## Nord - Simonshoferstr

Herrn Bürgermeister Bisping  
Leiterin Bauamt Fr.Nürnberger  
Damen und Herren Stadträte

Lauf, den 21.12.2012

Betr. Neubau des Parkplatzes Krankenhaus

Gesamtkosten aus Parkplatz-, Lärmschutz und Erschließungskosten  
im Vergleich zu Variante 3 des Bauamts

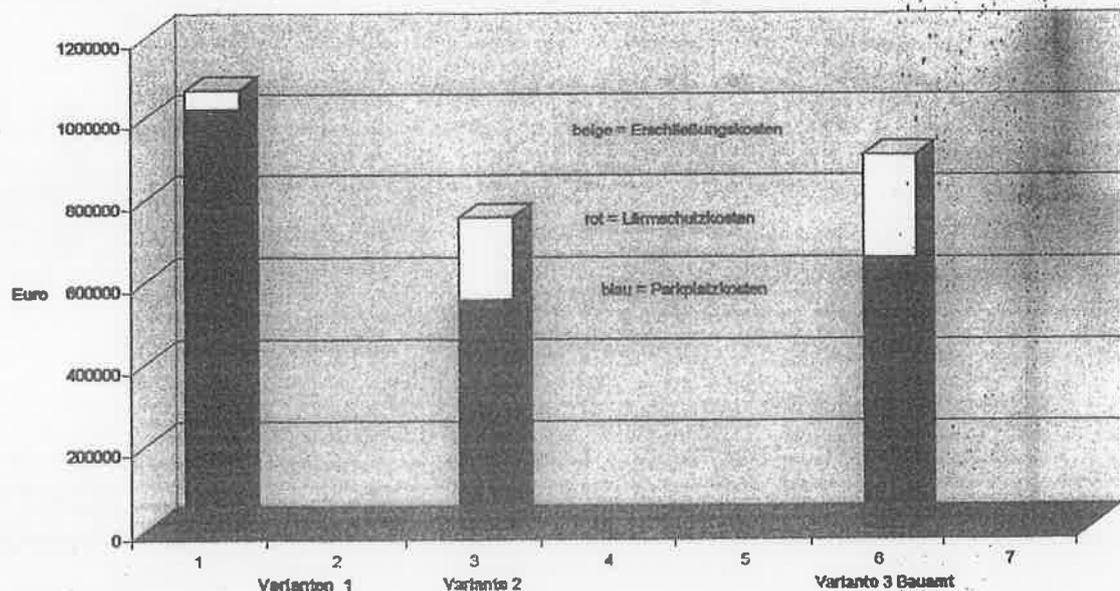
Da bei den Kostenschätzungen Erschließungskosten und Infrastrukturkosten nicht berücksichtigt wurden, setzen wir diese bei der Variante 3 des Bauamtes mit zusätzlich 250.000.-€ an. Die hohen Infrastrukturkosten ergeben sich aus der Vorgabe, dass sowohl der geplante Parkplatz Nord als auch der Parkplatz West über die Kunigundengasse angebunden werden sollen.

- Es wurden die vom Bauamt angesetzten Kosten pro Parkplatz zugrunde gelegt, um die Kostenschätzungen mit der Variante 3 des Bauamtes vergleichen zu können.
- Als Infrastrukturkosten für die Anbindung des Parkplatzes Nord an die Simonshofer Str. wurden 200.000.- € bei unserer Variante 2 berücksichtigt.
- Bei geringeren Fahrzeugbewegungen vom Parkplatz West zur Kunigundengasse wird ein Lärmschutzwall – sofern er überhaupt notwendig ist – für 50.000 € als ausreichend angesehen.
- Die hohen Infrastrukturkosten in der Kunigundengasse entfallen, da nur der Mitarbeiterparkplatz West Zusatzverkehr in der Kunigundengasse erzeugt.

Umweltbelastung Bettenbau West  
Lärm und Abgase

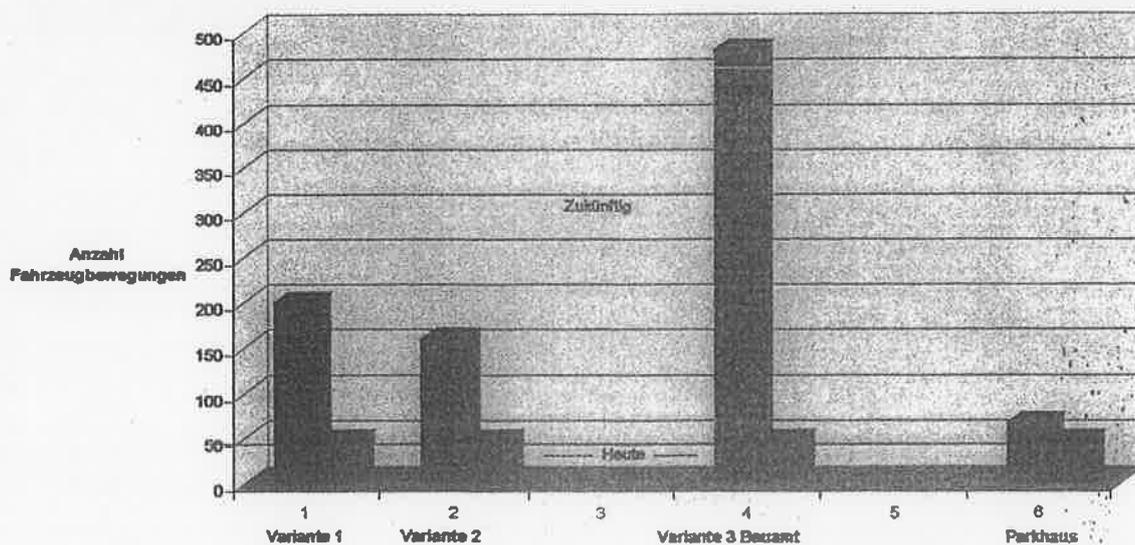
Alle Varianten des Krankenhauses und des Bauamtes führen den Verkehr vom Parkplatz West und Nord direkt am Bettenbau vorbei auf die Kunigundengasse. Dadurch entstehen für die Patienten des Bettenbaus Belastungen in Form von Lärm, Abgasen und Beeinträchtigungen durch die Nachtbeleuchtung, worauf das Architekturbüro des Krankenhauses nachdrücklich hingewiesen hat.

Bei Verwirklichung der vom Bauausschuß ausgewählten Variante 3 wird sich die Umweltbelastung für die Patienten des Bettenbaus um das 10-fache erhöhen.

Zusätzliche Verkehrsbelastung Kunigundengasse durch Parkverkehr

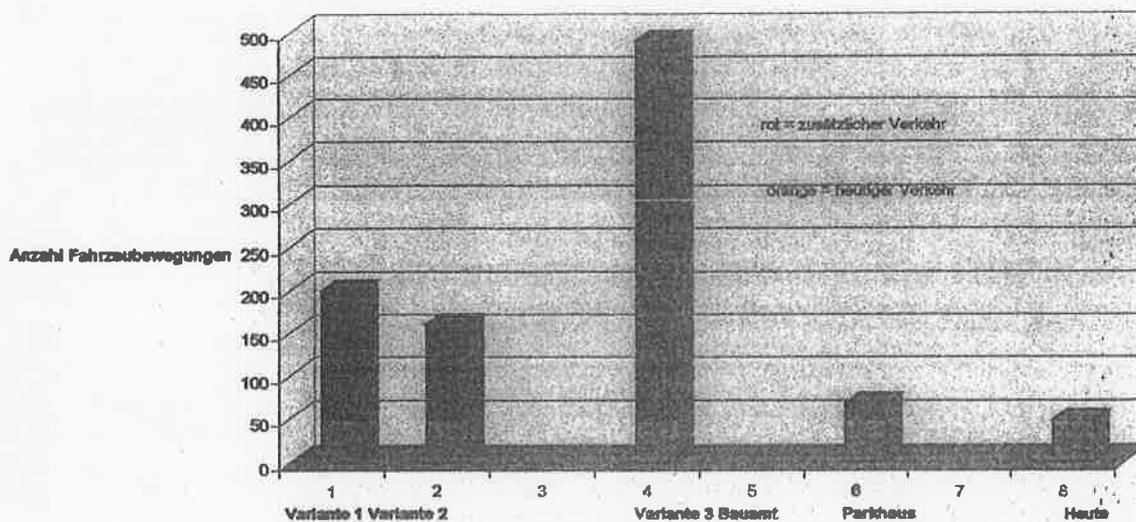
Durch die geplante Verkehrsanbindung der Parkplätze West und Nord an die Kunigundengasse findet eine unnötige Verlagerung des Besucher- und Mitarbeiterverkehrs von der Simonshofer Straße in die Kunigundengasse statt. Zusätzlich wird sich nach Auffassung der Planer des Krankenhauses, die wir teilen, ein unnötiger und erheblicher Suchverkehr zwischen den Parkplätzen Süd und den Parkplätzen West und Nord einstellen, der zu einer erheblichen Mehrbelastung der Kunigundengasse führen wird. Dieses zusätzliche Verkehrsaufkommen zeigt folgendes Bild, wobei der zusätzliche Suchverkehr noch nicht berücksichtigt wurde.
